改善箇所説明図②

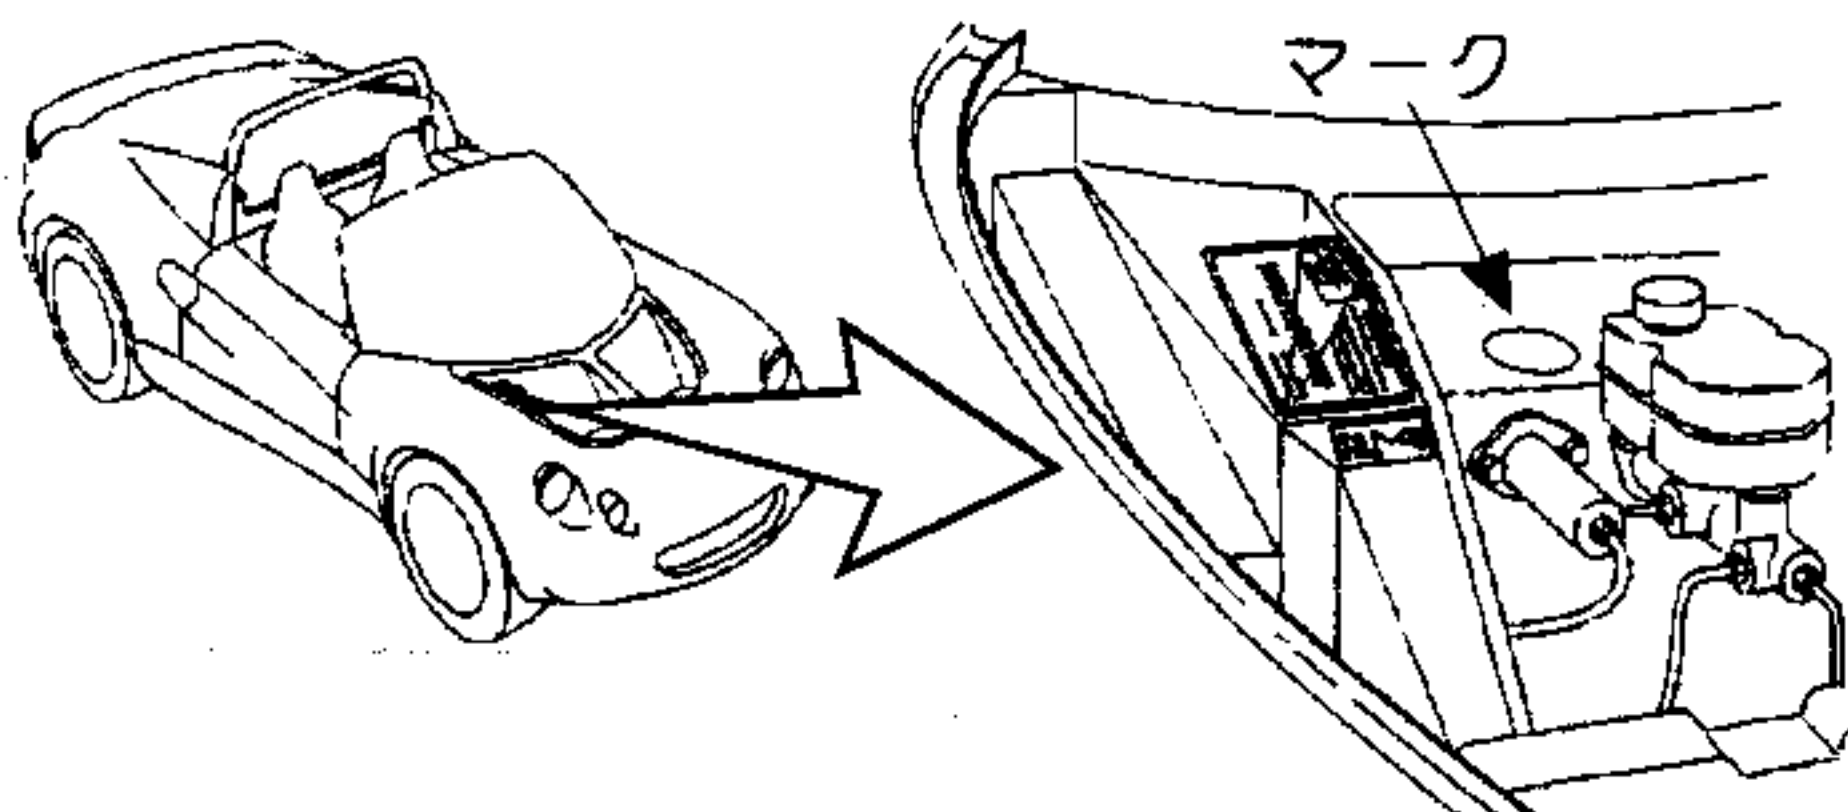
基準不適合発生箇所

原動機の点火装置において、点火コードと点火コイルの嵌合に不適切なものがあため、そのままの状態で使用を続けると、振動等により当該嵌合部が緩み、最悪の場合、失火して未燃焼ガスが触媒に流入し、触媒の温度が異常に上昇して警告灯が点灯するおそれがある。

全車両、点火コード及び点火コイルの嵌合状態を点検し、緩みのあるものは点火コード及び点火コイルを新品と交換する。

全車両、失火探知モジュールを新たに装着し、マフラーハンガーゴムを耐熱性の高い対策品と交換する。

内は交換／追加装着部品を示す
